二子玉川地区水辺地域づくりワーキング ニュースレター 第7号 2021. 4. 7

発行：国土交通省京浜河川事務所 世田谷区

令和3年3月13日(土)に、第7回二子玉川地区の水辺地域づくりワーキングを開催しました。

① 樹木関連のご意見と対応方針(樹木調査: 保全樹木)

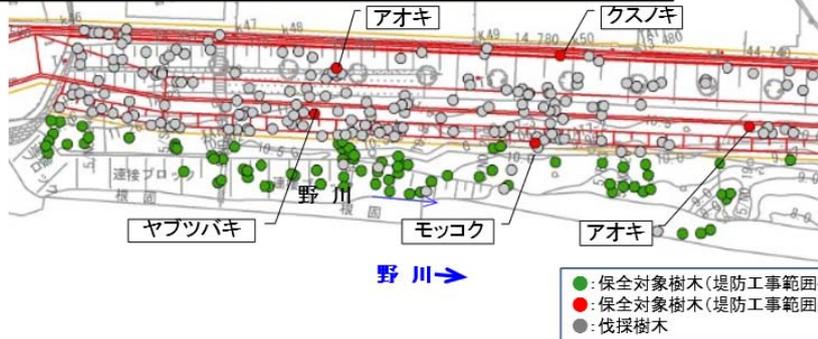
- 質問：（樹木の伐採の考え方の確認）「堤防整備に支障となる樹木」178本は本当に伐採が必要なのか。もっと伐採対象範囲を小さくできないのか。
⇒回答：樹木調査の結果、178本については施工に必要なエリア内に位置している樹木であることを確認した。伐採範囲については、第1回ワーキングで兵庫橋上流河岸にある樹木をできるだけ残してほしいという要望があったため、すべての樹木が伐採対象となる当初計画の堤防形式（土堤）から変更し、コンクリート壁の堤防（特殊堤）として極力樹木を残す計画とした経緯がある。
